HTTR 設工認 第 4 回申請の再申請(R2.3.30)の  
コメントに係る回答  
(耐震性(波及的影響含む))

令和 2 年 7 月 14 日

日本原子力研究開発機構 大洗研究所

第 4 回申請の再申請(R2.3.30)に対する確認事項(No.1 R2/6/8):第 4 回第 1 編(耐震性)

図4 制御棒案内ブロック及び炉心断面図

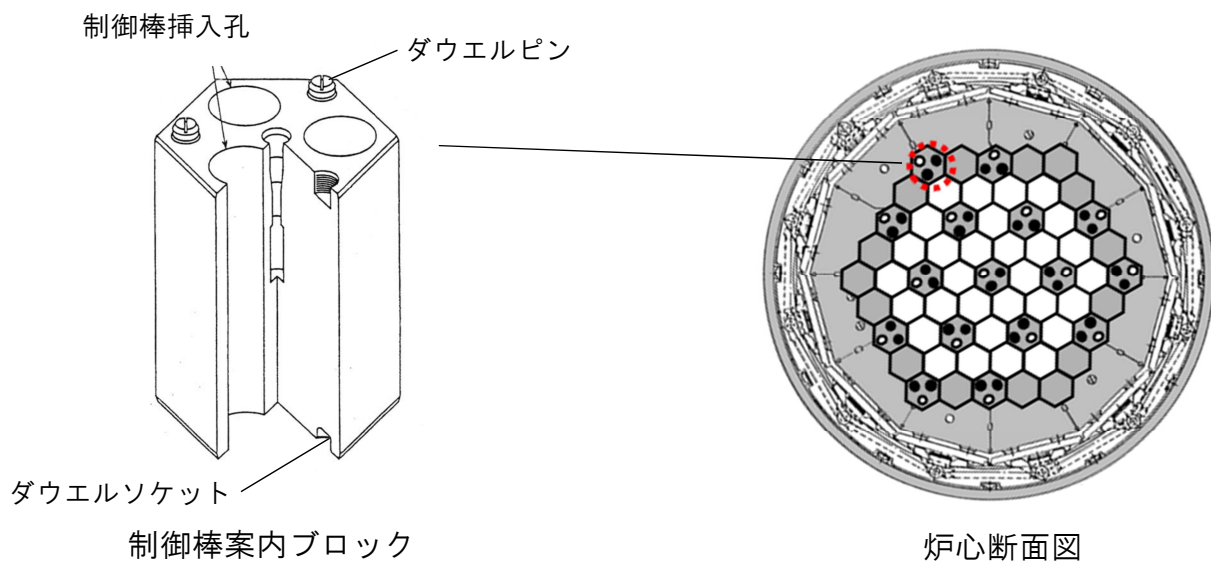
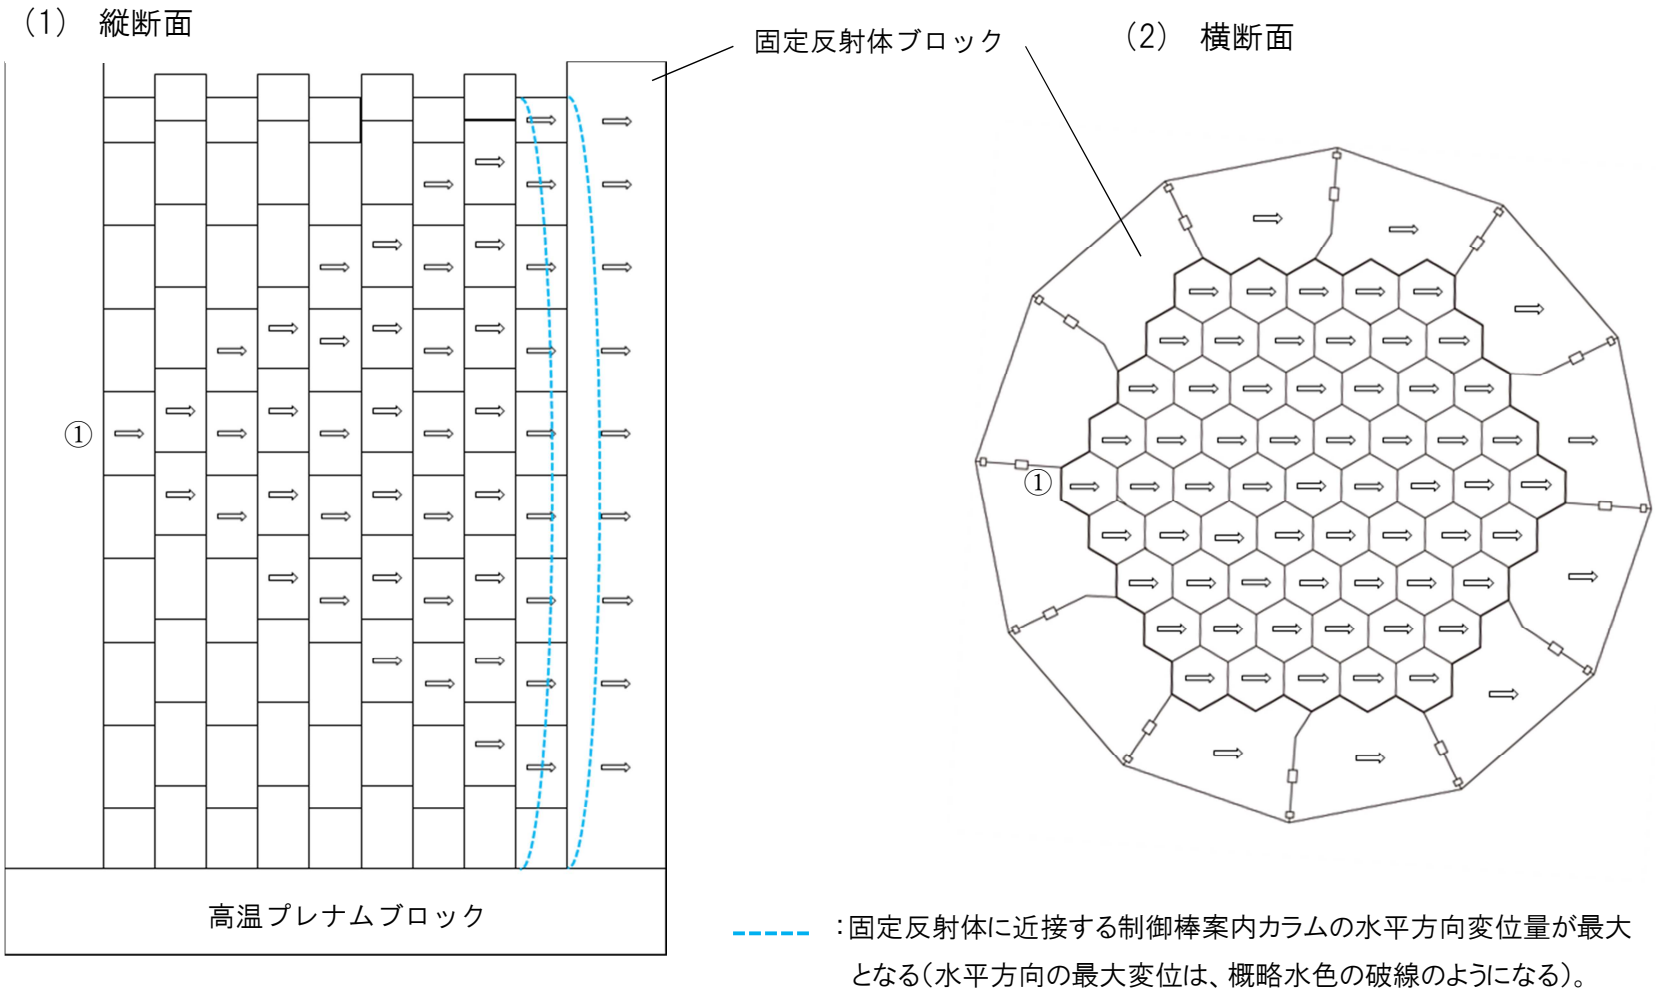
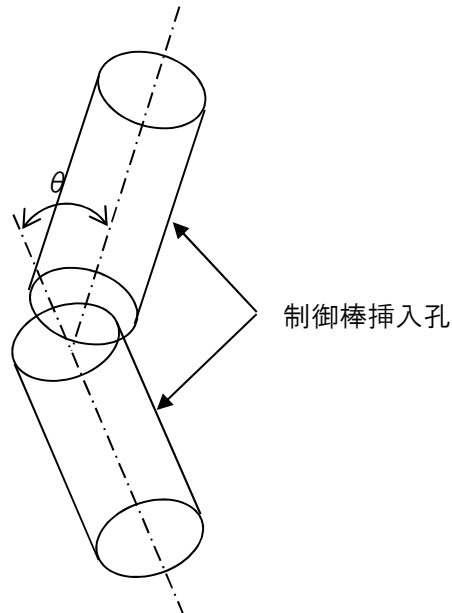
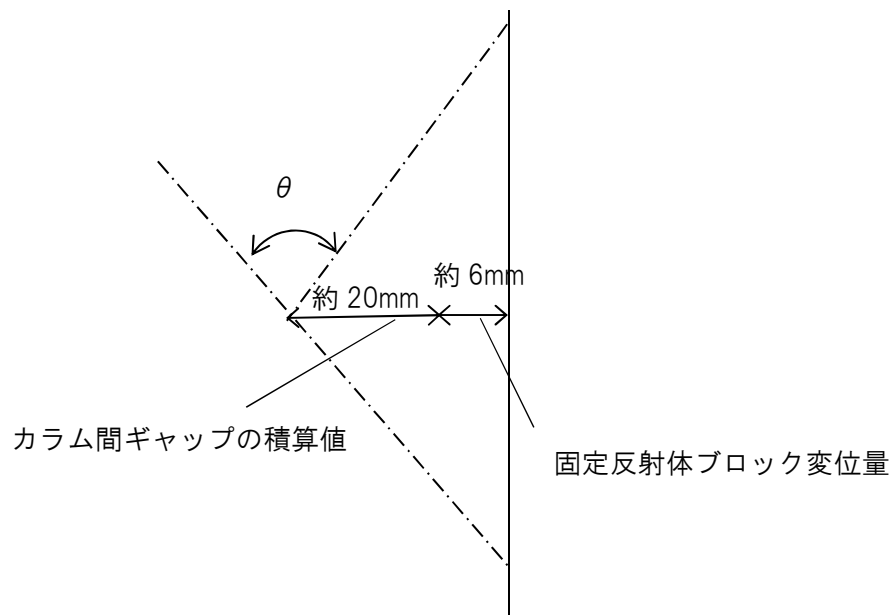
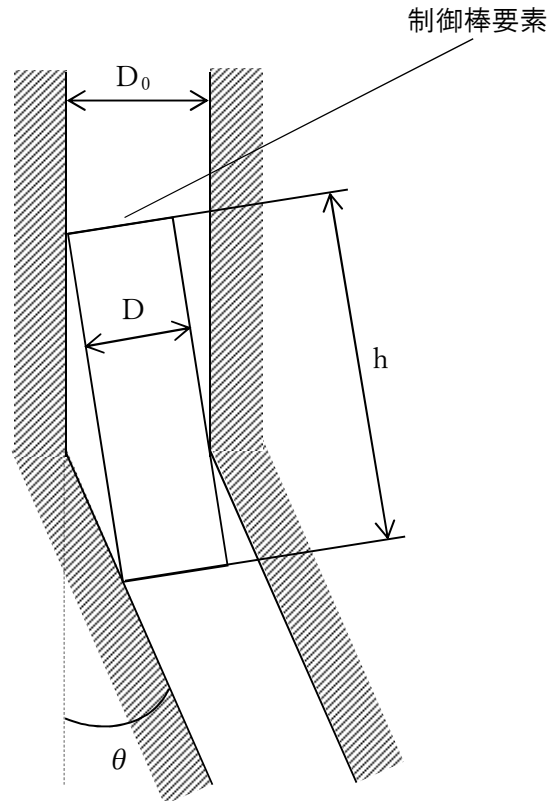
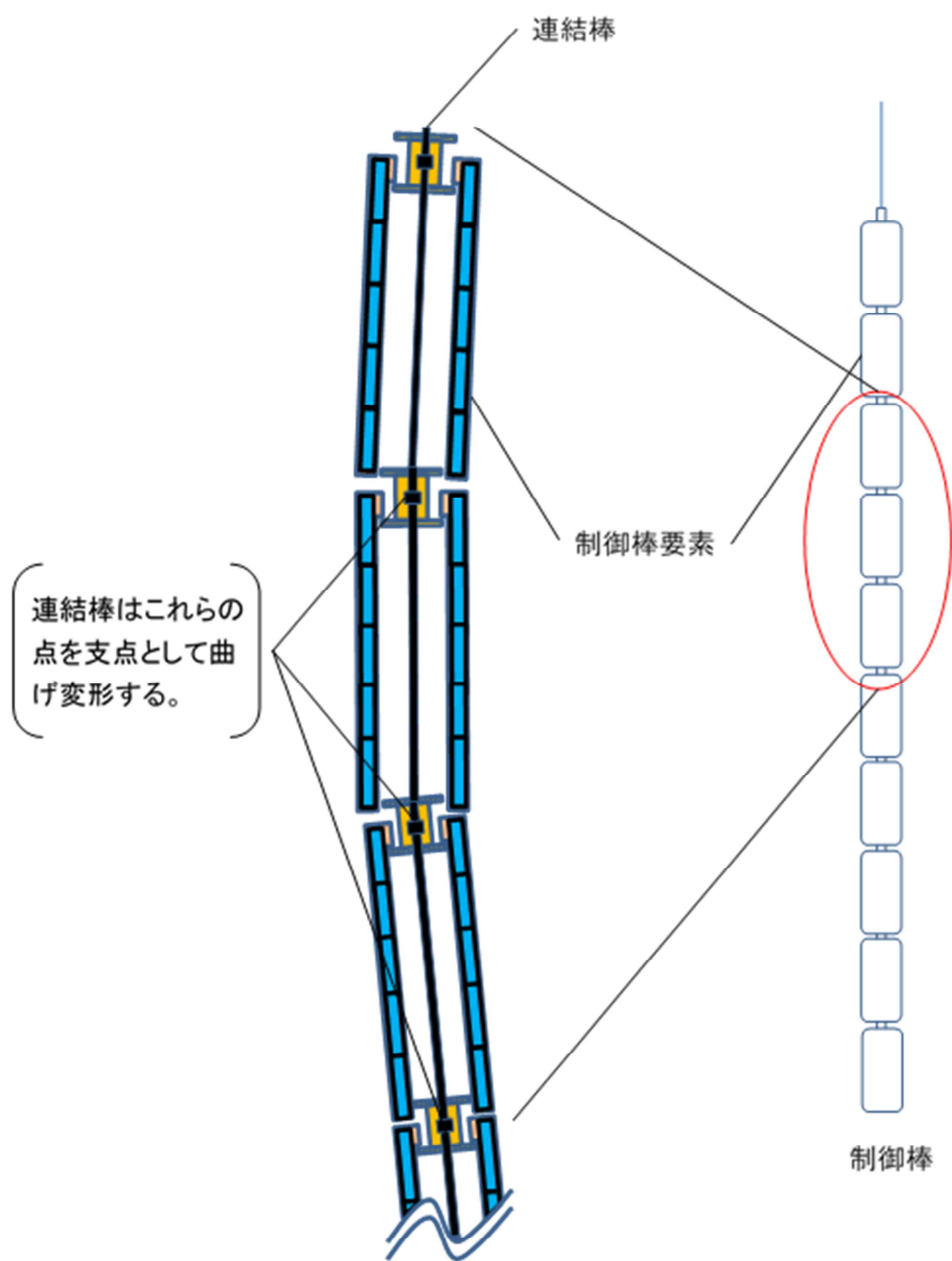
制御棒の挿入性については、計算上の応力が許容値以下であることを確認しているが、応力の比較のみで制御棒の挿入性が確保できることを、制御棒の挿入機構から説明して下さい。

Ss の終了後の制御棒の静的挿入性に関して、S クラス施設は健全性を維持し B クラス施設は破損することとし、制御棒と制御棒案内ブロックが最も相互作用する幾何学的配置となるように想定した。想定した最大変位量は約 26 mm(固定反射体ブロックが最大変位した値に各カラム間ギャップの積算値を加えた変位量)であり、このときの傾斜角は約 0.046(rad)である。また、静的挿入性試験では、最大挿入傾斜角 0.0877(rad)において、制御棒が挿入されたことを確認している。したがって、Ss の終了後に B クラス施設が破損したときの最大傾斜角を想定しても、制御棒は挿入される。

地震時において、最も制御棒の挿入が阻害される事象は、制御棒案内ブロックの水平変位量が最大となった時に、制御棒の挿入孔が屈曲することで、挿入される制御棒要素に抵抗力が働くときである。炉心の振動特性は、横からの地震の入力により炉心全体が振動し、周波数が 2~5Hz の帯域で、制御棒案内ブロック(カラム)や燃料体ブロック(カラム)が一体となって振動する。この時が、制御棒案内ブロックの水平変位量が最大となる。ここで、炉心形状から静的に制御棒案内ブロックの水平変位量が最大になったとしても、制御棒が挿入されることを静的試験により確認している。(別添資料参照)

図3に幾何学的に制御棒が挿入される限界挿入角(=0.131rad)を示す。また、静的挿入性試験では、最大挿入傾斜角 0.0877(rad)において、制御棒が挿入されたことを確認している。

一方、拘束バンドが破損し、固定反射体ブロックが最大変位した値に各コラム間ギャップの積算値を加えた変位量が約 26 mmの時の傾斜角は約 0.046(rad)である。また、制御棒は1本の連結棒に制御棒要素が連結されており、挿入を妨げないよう可撓性を持たせた構造となっている。(図4参照)

以上のことから、傾斜角約 0.046(rad)は静的試験結果の最大挿入角 0.0877(rad)を下回るため制御棒の挿入性は確保される。
